Město Třeboň

Dodatečné informace k zadávacím podmínkám č. 3

„ZÁZEMÍ TENISOVÉHO KLUBU TŘEBOŇ“
Dotaz č. 1:

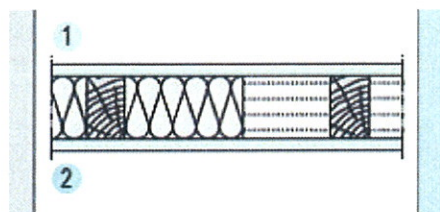
V listu „SO 01 + SO 02...“ – pol. 53 - „D+M ŽB překladu dle stat.výpočtu – kus 1“ /ozn. K1/ - ve výkresové dokumentaci jsme uvedený překlad nenašli, stejně tak ve statickém výpočtu, na který se položka odvolává. Žádáme o bližší specifikaci tohoto prvku.

Je to ve statice neoznačené.

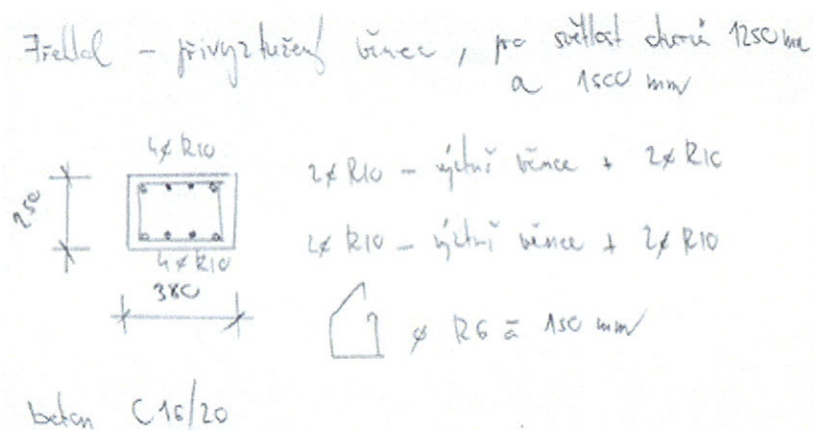
Máme závažnou připomínku k předaným podkladům PD.

Jednak statický výpočet, na který se odvolává výkaz výměr, je značně nečitelný, není v běžném formátu např. .pdf, ale jako snímky .jpeg bez bližšího popisu v názvu, což ztěžuje orientaci v podkladech, navíc končí prvkem „H“, takže prvek „K1“ z pol. 53 /add dotaz č.1 tohoto emailu/ zde již není k nalezení. Stejně tak prvek „I1“ sice je uveden ve stat.výpočtu, ale není jasné, co se má započítat jako „přivytužení věnce nad otvory...“ /polč.70 – add dotaz č.7/.

Přivytužení věnce je uvedené ve statickém výpočtu – věnec je vyztužen VÝZTUŽ 2+2 RØ10 + TŘMÍNKY RØ6 Á 250 MM a u přivytužení jsou navíc vždy 2 profily nahoře a 2 profily dole a třmínky nejsou po 250 ale 150 mm
